### Sankt Augustin BAB A 560, Abschnitt 2, Betriebs-km 3.270

hier: Bebauungsplan Nr. 524 „Gärten der Nationen“;  
Auslegung gem. § 3 Abs. 2 sowie Beteiligung der Behörden gem. § 4 (2) BauGB;  
Ihr Schreiben vom 12.01.2011; Ihr Zeichen 6/10-Wei  
Anlage: Merkblatt

**Bebauungsplan Nr. 524 "Gärten der Nationen"**  
**Auslegung gemäß § 3 Abs. 2 sowie Beteiligung der Behörden gemäß § 4**  
**Abs. 2 BauGB**  
**110-kV-Hochspannungsfreileitung Siegburg - Beuel, Bl. 0086 (Maste 5 und 7)**

**Bebauungsplan Nr. 524 „Gärten der Nationen“  
Auslegung gem. § Abs. 2 sowie Beteiligung der Behörden gem. § 4 Abs 2 Baugesetz  
Buch (BauGB)**

# Wendeanlagen für Müllsammelfahrzeuge (Dreiachser)

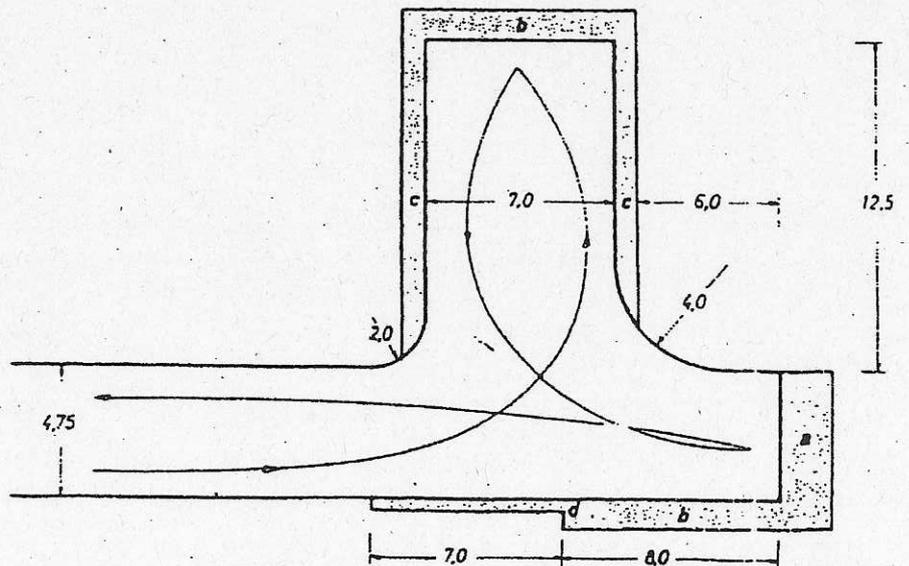
Des weiteren können drei Wendehämmer Ihrer Auswahl für **Dreiachser-Müllgroßraumfahrzeuge** benutzt werden (siehe Beiblatt).

Wendehämmer sind so anzulegen und zu bemessen, daß nur ein ein- oder zweimaliges Zurückstoßen erforderlich ist. Bei den Abmessungen sind die notwendigen Freiflächen für die Fahrzeug-Überhänge zu berücksichtigen.

- a = 2,0 m (Fahrzeugheck)
- b = 1,2 m (Fahrzeugfront)
- c = 0,8 m (vorn links/rechts)
- d = 0,4 m (seitlich links/rechts)
